LIIKLUSOHUTUSE AUDITEERIMINE
Riigitee 11115 Kurna-Tuhala km 4,56 asuva nihutatud
harudega kanaliseeritud ristmiku ehitusprojekt

AUDITEERIMISE ETAPP:
auditeerimine II etapis

ARUANNE

Projekt/objekt:	Riigitee 11115 Kurna-Tuhala km 4,56 asuva nihutatud harudega kanaliseeritud ristmiku ehitusprojekt
Projekti koostaja:	Reaalprojekt OÜ
Töö nr:	P23089
Projekti/objekti vastutav isik:	Heljo Rannakivi
Tellija esindaja:	Elle Tamm

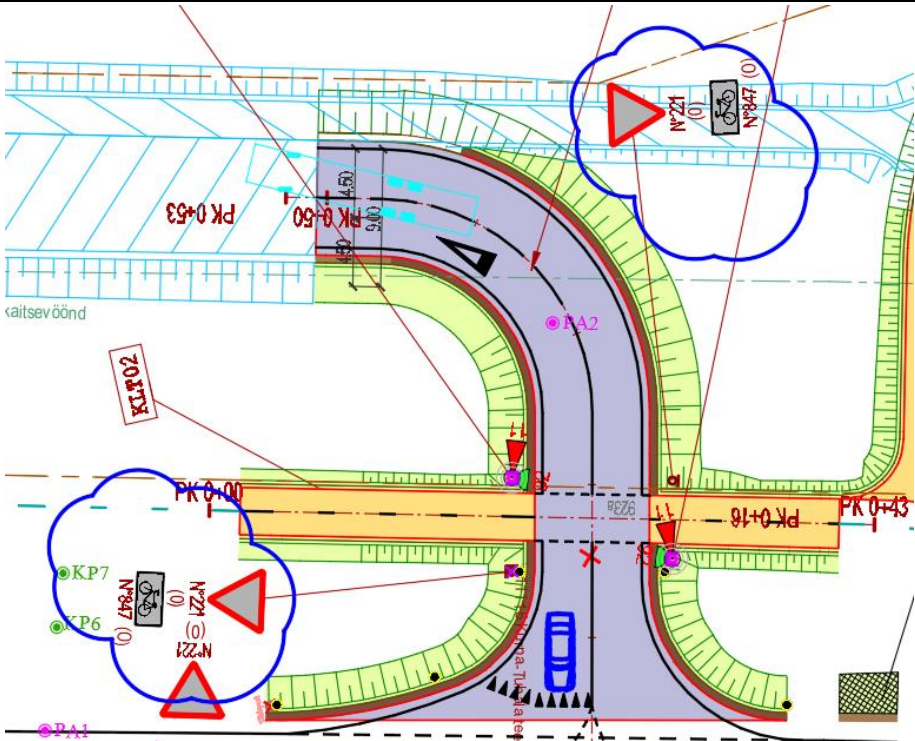
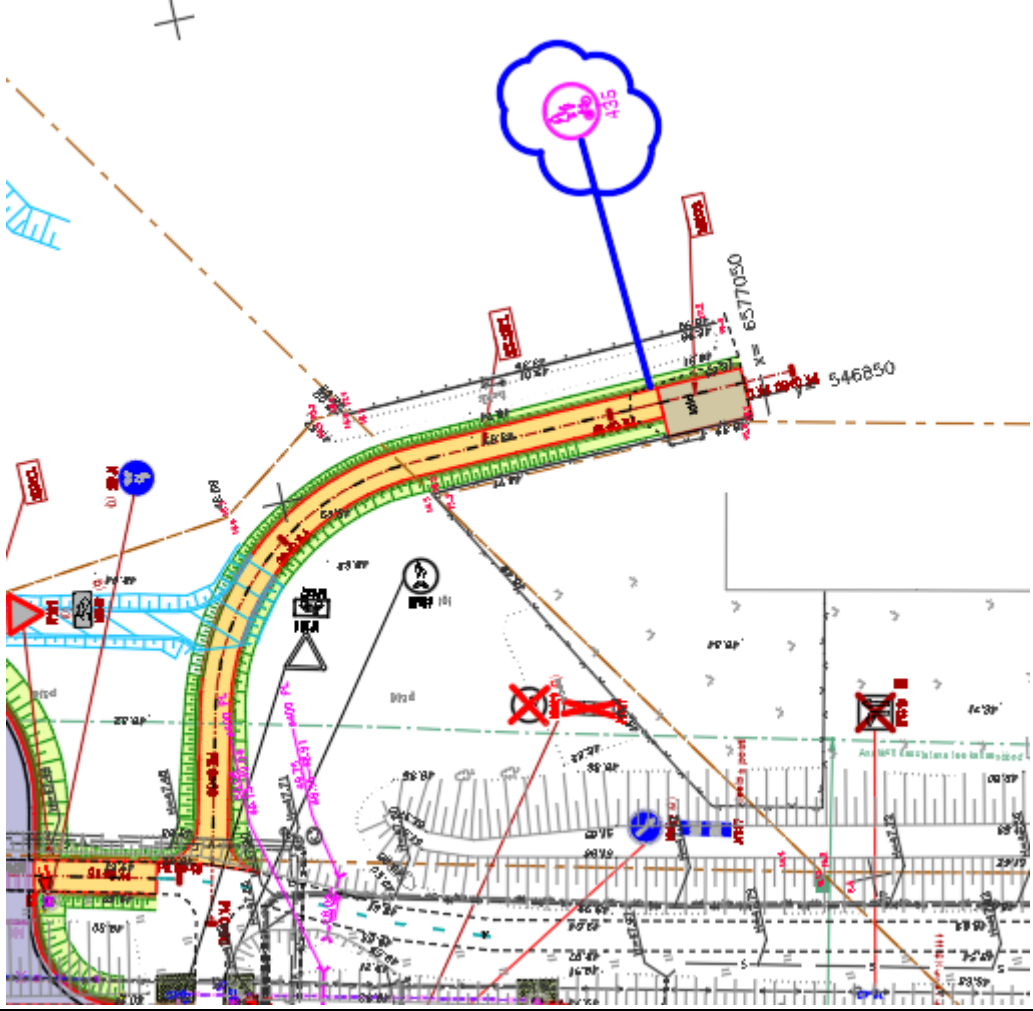
Probleem nr:	1.	Asukoht (PK/km):	Üldine
Probleemi kirjeldus:	Projekteeritud lahendus ei taga ristmikule (eelkõige kõrvalteelt vasakpöörde sooritamiseks) teenindustaset, mis tagaks ohutu liikluse. Ka liiklusuuringus on see toodud: „ <i>Pakutud liiklusproгноosi korral kummalgi ristmikul ei ole võimalik hommikusel ega õhtusel tiptunnil sooritada vasakpööret kõrvalteelt. Ei mängi rolli, palju neid pöörajaid oleks – läbiva suuna liiklusvoog on nii tihe, et ohutu vasakpöörde võimalust ei teki.</i> “ Projekti seletuskirjas on küll öeldud, et läbilaskvuse probleemid ei ilmne kohe ja süvenevad ajapikku liikluse kasvades, kuid ühtegi läbilaskvuse arvutust selle tõestuseks tehtud ei ole. Audiitori poolt teostatud arvutus, kus liiklussagedusi oli planeeritud kasvu võrra vähendatud, näitas et ohutu pööre ei ole võimalik ka praeguste liiklussageduste juures.		
Risk:	C2/9		
Riski selgitus:	Kuna sobivat võimalust tuleb pöörde sooritamiseks kaua oodata, hakkavad liiklejad tegema riskeerivaid manöövreid, mis toob kaasa külghokkupõrke ohu ristmikul.

Audiitori arvamus probleemi lahenduse osas:	<u>Variant 1:</u> Rajada kohe perspektiivne fooriristmiku lahendus <u>Variant 2:</u> Rajada nihutatud harudega ristmiku asemel ringristmik. Ringristmiku läbilaskvuse arvutus on tehtud küll Kurna tee ristmiku kohta, kuid mitte projekteeritava ristmiku puhul. Kuna vaadeldaval ristmikul puudub sedavõrd suur segav liiklusvoog ringi II harul nagu Kurna teel, siis ei teki ka ristmiku läbilaskvuse probleemi. <u>Variant 3:</u> Rajada liiklusuuringus toodud võimalik lahendus ringristmikuga Kurna teel. Liiklusuuringu arvutuse järgi tekib küll probleem läbilaskvusega kasutusea lõpus, kuid kui kasutada uuendatud juhendis „Juhised tee-elementide läbilaskvuse arvutamiseks“ toodud kriitilise tühiku väärtust 4,1s, siis on teenindustase tagatud ka kasutusea lõpus. Samuti on läbilaskvus tagatud Hollandi arvutusmetoodika järgi. <u>Variant 4:</u> Keelata Lasteaia ristmikul füüsiliste vahenditega (ohutussaar, kummipostid tee keskel jms)vasakpööre ning suunata vasakpöörjad Tallinna ringtee liiklussõlme ringristmikuni, kus nad saavad tagasipöörde sooritada(vt skeem). Sellega ei lahendata küll Opmani tee vasakpöörde probleemi kuid ei tekitataks ka uut probleemi

Risk:	B4/2
Riski selgitus:	Mõningane oht ristmiku õnnetusteks säilib alati

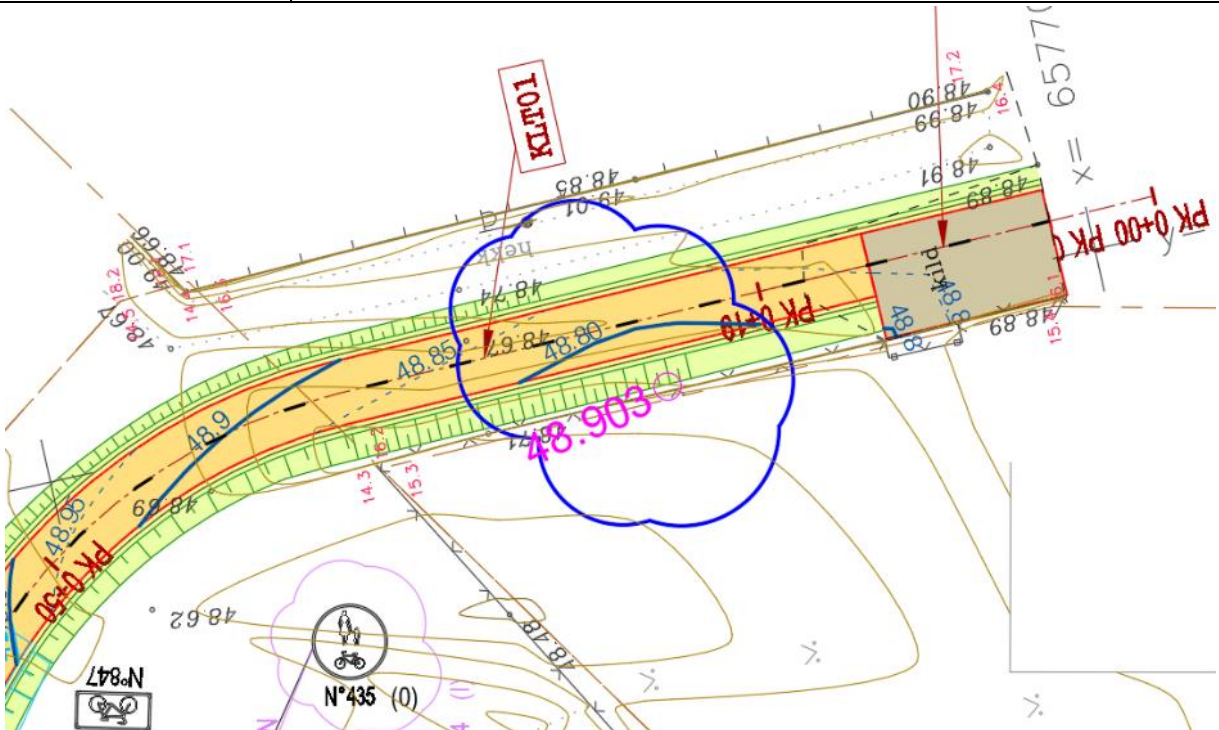
Probleem nr:	2.	Asukoht (PK/km):	MNT 11115 km 4,0-4,37
Probleemi kirjeldus:	Antud lõigul on muudetud lubatud suurimat sõidukiirust 70-lt km/h 50-le km/h. Muutmata on jäänud aga sõiduraja laiused, mistõttu on oht et liiklejad hakkavad kiirust ületama.		
Risk:	D4/4		
Riski selgitus:	Suuremad sõidukiirused toovad kaasa tõsisemate tagajärgedega liiklusõnnetused, eriti teeületuskohtades.

Audiitori arvamus probleemi lahenduse osas:	Pikendada projekteeritud kattemärgistuse ulatust piirkonnas, kuhu on ette nähtud lubatud sõidukiiruse muutmine. Muuta 3,5 laiused sõiduraja 3,0m laiuseks, et sõidukijuhid peaksid paremini lubatud sõidukiirusest kinni.		
Risk:	C4/3		
Riski selgitus:	Potentsiaalse õnnetuse tagajärjed on leebemad
